Mission régionale d'autorité environnementale

**Avis délibéré sur le projet d'extension d'un entrepôt de
stockage à Geispolsheim et Entzheim (67)
porté par SNC LIDL**

n°MRAe 2023APGE82

Figure 3 – plan du bâtiment en extension

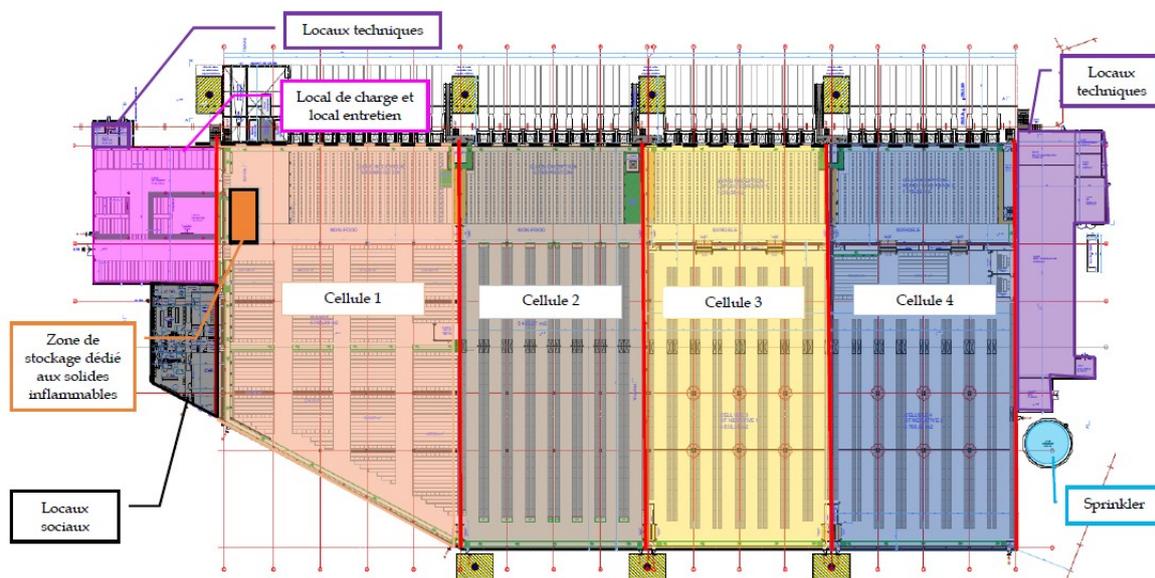
Le nouvel entrepôt sera par ailleurs équipé en toiture d'une installation de capteurs photovoltaïques. Les caractéristiques techniques de l'installation ne sont pas indiquées dans le dossier.

L'Ae recommande de préciser les caractéristiques techniques de l'installation photovoltaïque en toiture : nombre de capteurs photovoltaïques, puissance de l'installation en MW crête¹¹, production totale estimée en GWh/an. Elle recommande également de recouvrir le parking VL de ces mêmes capteurs.

Figure 4 – accès au site

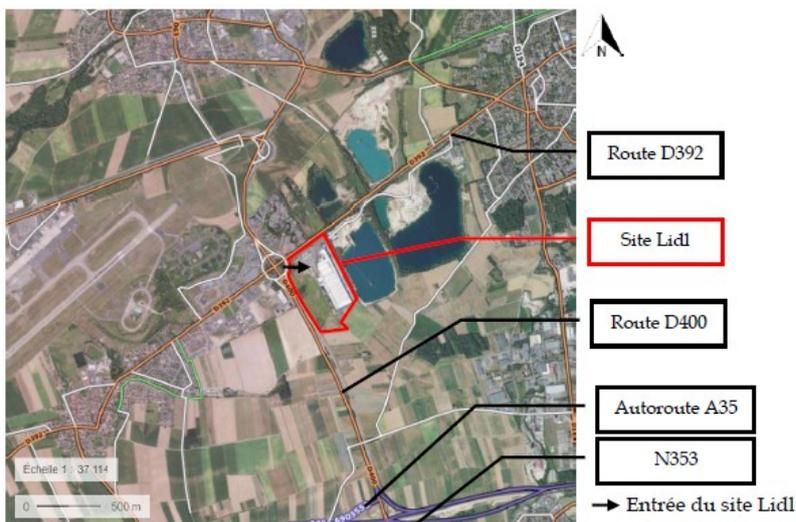
Le dossier indique une augmentation moyenne du trafic de 70 véhicules / jour. Il mentionne que la situation future n'est pas très différente de l'actuelle et reste fluide sur le carrefour giratoire dénivelé (Cf. figure 4 du présent avis – angle nord-ouest du site LIDL).

L'Ae admet la validité de cette conclusion, le trafic lié à l'activité LIDL étant surtout concentré sur l'heure de pointe du matin, où les trafics actuels sont nettement plus faibles qu'à l'heure de pointe du soir (de -30 à -40 %).

Figure 5 – Situation des zones de compensation (périmètre en rouge) de destruction des zones humides et tableau des surfaces de compensation

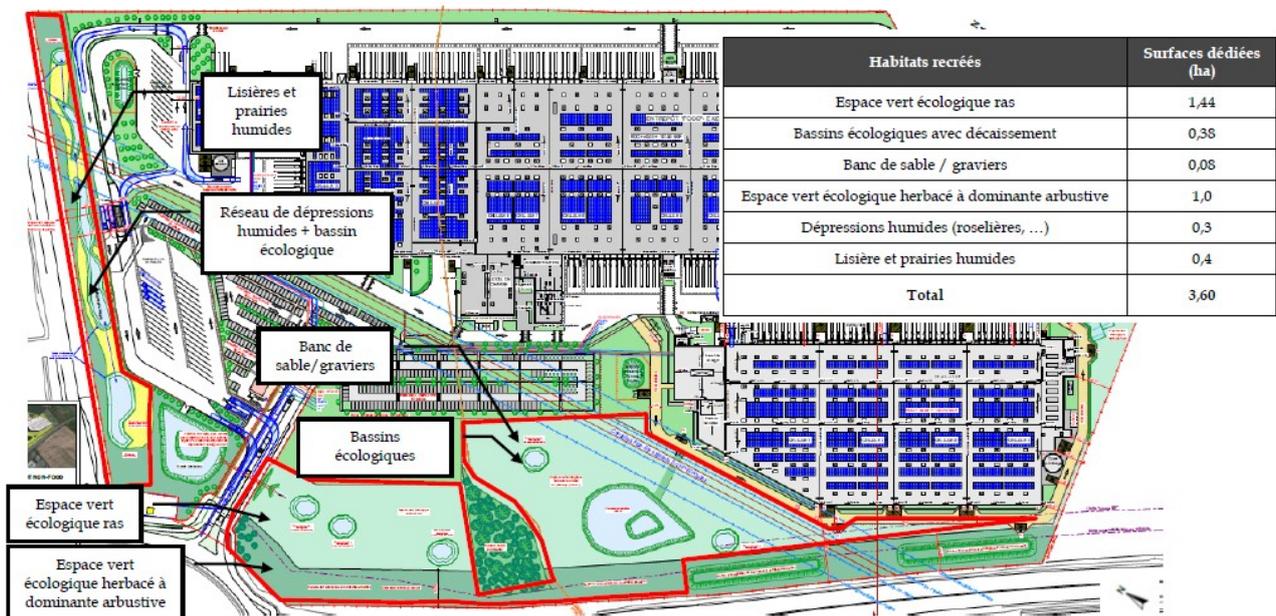
L'Ae, comme l'annexe « zones humides » du dossier, rappelle cependant que les mesures de compensation relatives aux zones humides ne sont jamais totalement efficaces et que seul leur évitement permettrait leur préservation. Elle constate de plus que pour ce projet, la compensation de la zone humide est totalement anthropique et morcelée, et que l'équivalence fonctionnelle à la zone humide d'origine n'est pas du tout démontrée ni garantie.

L'Ae recommande à nouveau d'éviter les zones humides et d'examiner la possibilité de réaliser l'extension sur la partie de terrain non humide de la parcelle (Cf. paragraphe 2.2 ci-avant sur l'étude des alternatives), ou a minima de démontrer pourquoi la réalisation de l'extension hors zone humide n'est pas possible .

Par ailleurs, l'Ae s'interroge sur la pérennisation des zones de compensation à long terme en cas de nouvelle extension ou de cessation d'activités.

Enfin, le pétitionnaire propose un suivi floristique et pédologique pour l'ensemble des milieux tous les 5 ans jusqu'à n+15, puis, seulement pour la strate arborée, un suivi de n+15 à n+30. L'Ae estime que ce suivi devrait être étendu à tous les milieux à partir de n+15.

L'Ae recommande un suivi de tous les milieux a minima de n+15 à n+30 et, idéalement, un suivi n+20, n+25 et n+30.

Figure 7 – ouvrages d'infiltration des eaux pluviales de toiture

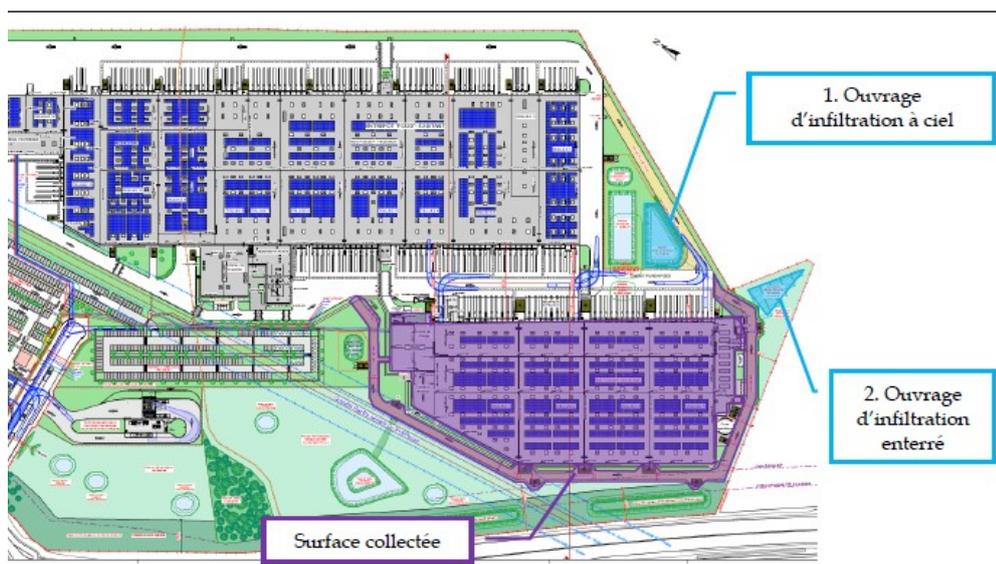
L'Ae s'est interrogée sur la capacité du sol à infiltrer des volumes d'eau importants compte tenu de la superficie totale imperméabilisée.

- **préciser le mode de traitement des eaux pluviales potentiellement polluées ;**
- **préciser l'aptitude du sol à infiltrer les eaux pluviales recueillies, s'assurer du respect de la doctrine régionale¹⁷ de gestion des eaux pluviales de la DREAL Grand Est et, le cas échéant, de proposer des solutions alternatives à l'infiltration.**
